ACLARACIÓNS

NESTE DOCUMENTO IREMOS RECOLLENDO ACLARACIÓNS DIVERSAS QUE SE NOS ESTÁN A FORMULAR POR PARTE DOS LICITADORES, MOITAS DELAS REPETIDAS, CO FIN DE UNIFICAR CRITERIOS E FACILITAR A LIBRE CONCORRENCIA NO PROCESO

SECCIÓN 20

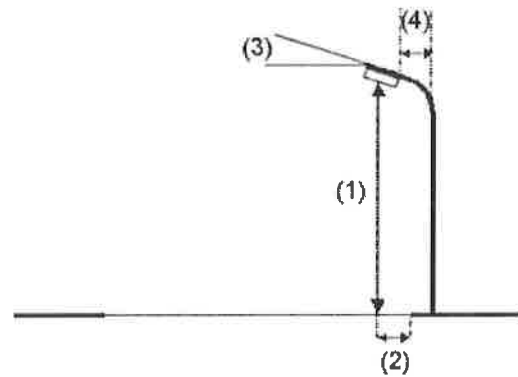
Na Cláusula 8 do Prego de Cláusulas Administrativas, se indica que no SOBRE B debe figurar unha xustificación luminotécnica. Podería confirmarnos que os licitadores SO deben presentar a xustificación luminotécnica das 20 seccións tipo que aparecen no Anexo Número 2 do Proxecto:

Deben xustificarse como mínimo as 20 seccións do Anexo 2, podendo xustificarse de forma adicional, non obrigatoria, as tres seccións das que se aportan os datos de partida adxuntos a esta resposta.
